OGGETTO: Procedura di verifica di assoggettabilità alla valutazione d'impatto ambientale di competenza statale.

Progetto "Autostrada A4 Torino-Venezia. Adeguamento dello svincolo di Sesto San Giovanni". VES022 [ID 5684]

Proponente: Autostrade per l'Italia S.p.A.

SOLUZIONE 3

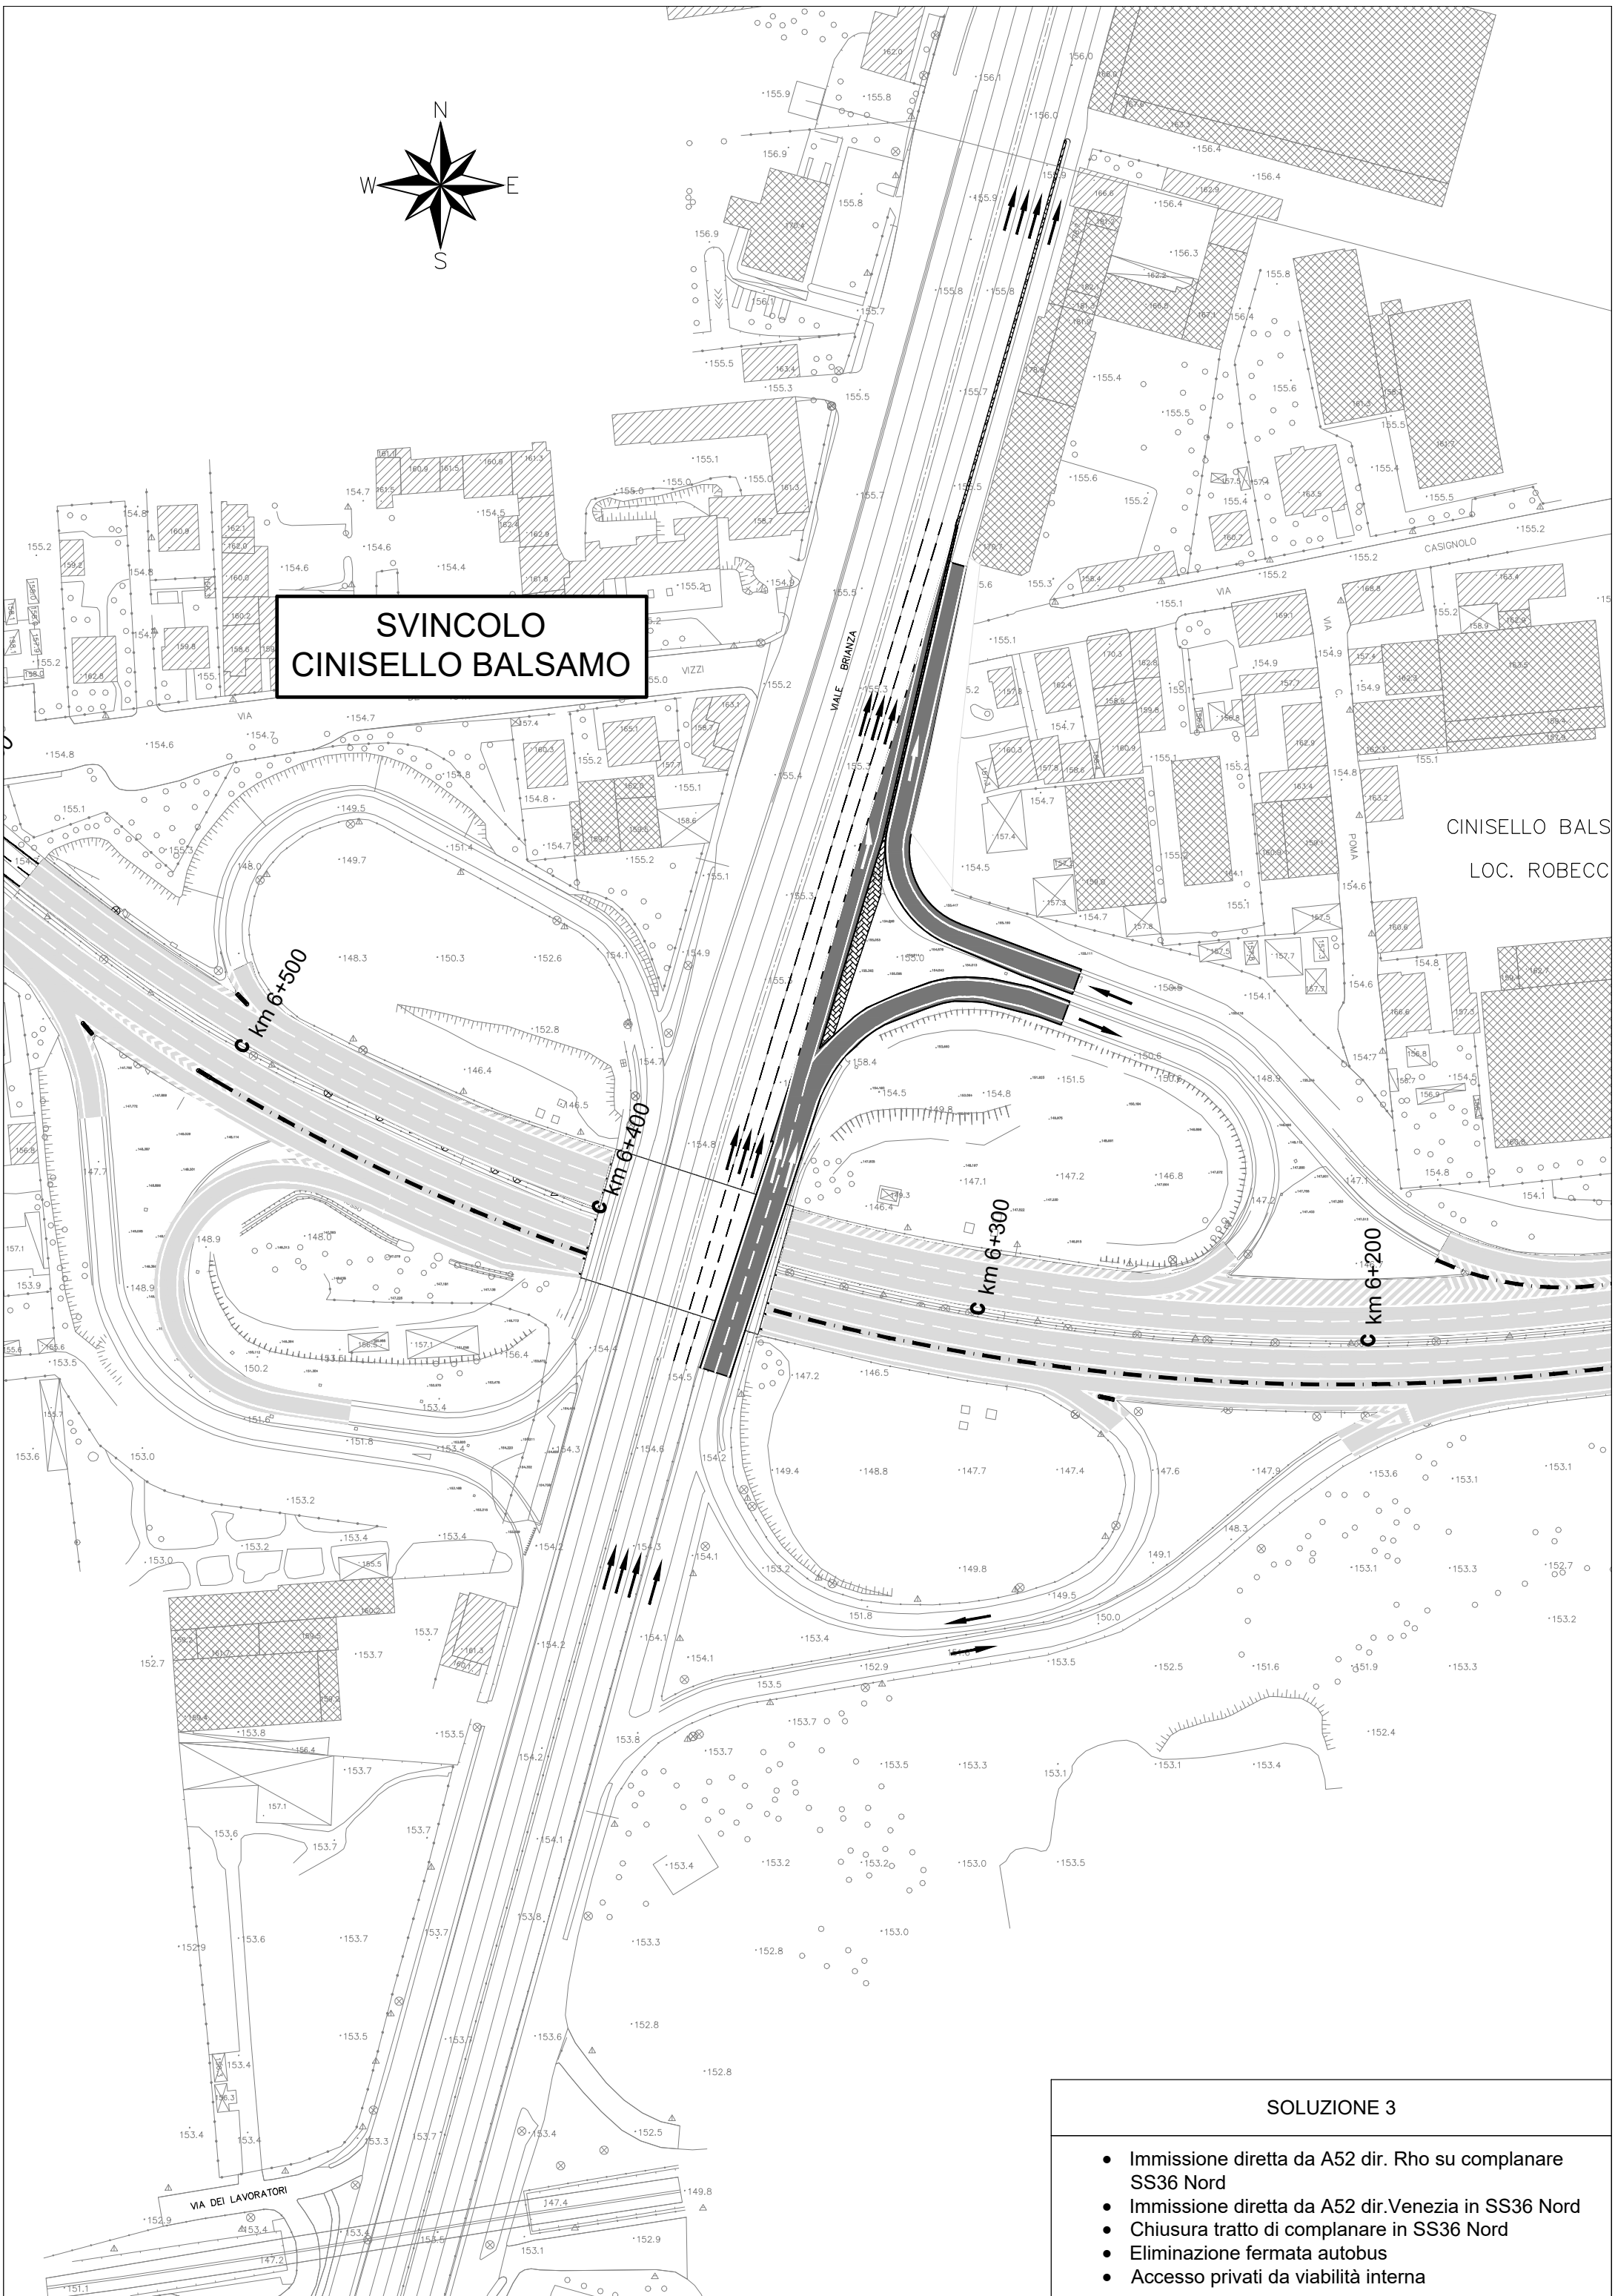
Visionate pertanto le due proposte di ridisegno dello svincolo A52/SS36, si condivide di poter effettuare un ulteriore approfondimento tecnico-funzionale in merito alla soluzione 3, ritenuta dai presenti più adeguata alla risoluzione degli attuali problemi di accodamento e rigurgito sulla A52. Serravalle si impegna pertanto ad effettuare tali approfondimenti per verificare più nel dettaglio l'adeguatezza normativa della proposta, potendola eventualmente ottimizzare, e verificando gli eventuali aspetti da derogare che possano comunque rendere sostenibile tale soluzione progettuale (previa analisi di sicurezza da redigere in coerenza con la normativa).

Il Comune di Cinisello Balsamo evidenzia che tale soluzione comporterebbe la dismissione della piazzola di fermata del TPL (ambito frazione Robecco di Cinisello Balsamo) per la direzione verso nord dove attualmente transita la linea extraurbana Z222 Monza-Sesto M1. Evidenzia che non sarebbe pertanto assentibile tale soluzione senza una valida alternativa che garantisca un servizio di trasporto pubblico.

Serravalle informa di aver condotto gli approfondimenti concordati per verificare nel dettaglio l'adeguatezza normativa della proposta della soluzione n. 3 scelta sul nodo SS36/A52, relativamente alla rampa di immissione sulla SS36 dalla A52 per le provenienze da Venezia (che, seppur già discussa nella precedente riunione, viene allegata per pronta evidenza al presente verbale). In particolare, ha verificato la sua fattibilità, senza necessità di deroghe, solo a fronte di una imposizione di limite di velocità di 70Km/h sulla SS36 in direzione nord.

- Immissione diretta da A52 dir. Rho su complanare SS36 Nord
- Immissione diretta da A52 dir. Venezia in SS36 Nord
- Chiusura tratto di complanare in SS36 Nord
- Eliminazione fermata autobus
- Accesso privati da viabilità interna

SOLUZIONE 4 bis

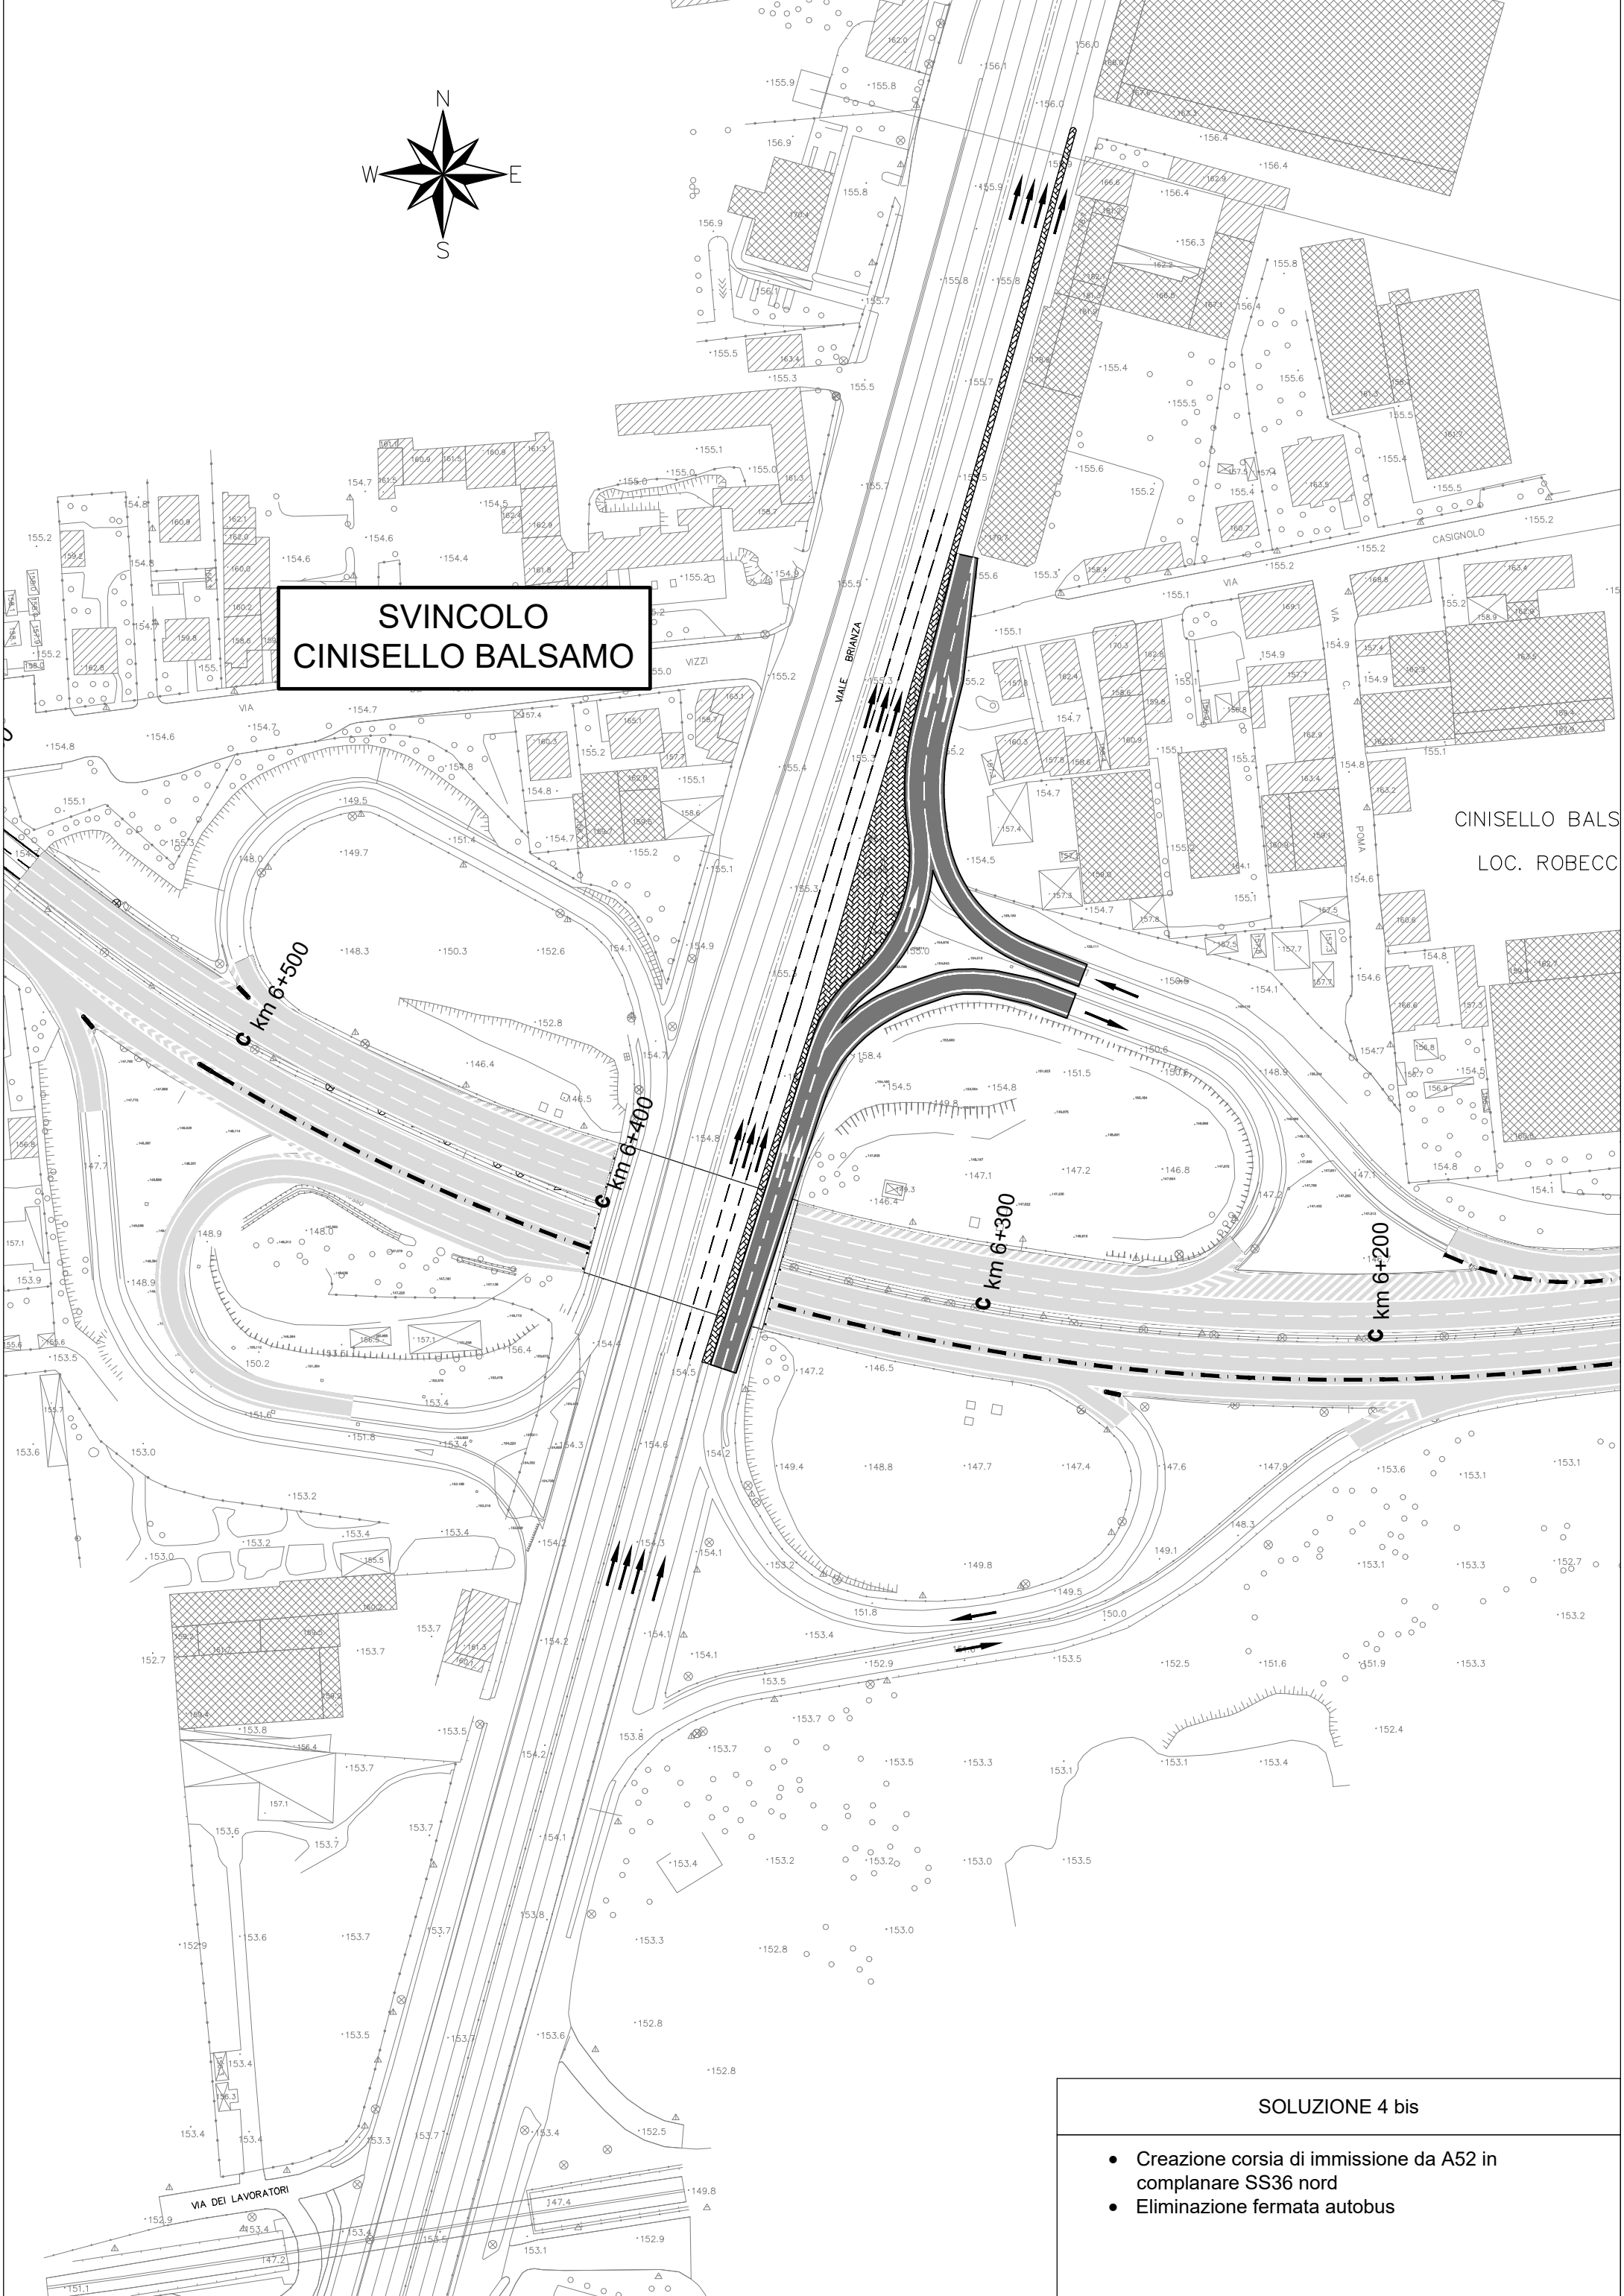
- risulta opportuna una valutazione delle seguenti soluzioni:
 1. nuova geometria e modifica degli accessi della rampa di immissione sulla SS36 dalla A52 provenienti da Venezia (si vedano le soluzioni 3 e 4 allegate al presente verbale, ancorché Serravalle chiarisca che le stesse, in relazione al difficile contesto con spazi limitati, non sono totalmente compatibili con il D.M del 5 novembre 2001);

- Creazione corsia di immissione da A52 in complanare SS36 nord
- Eliminazione fermata autobus
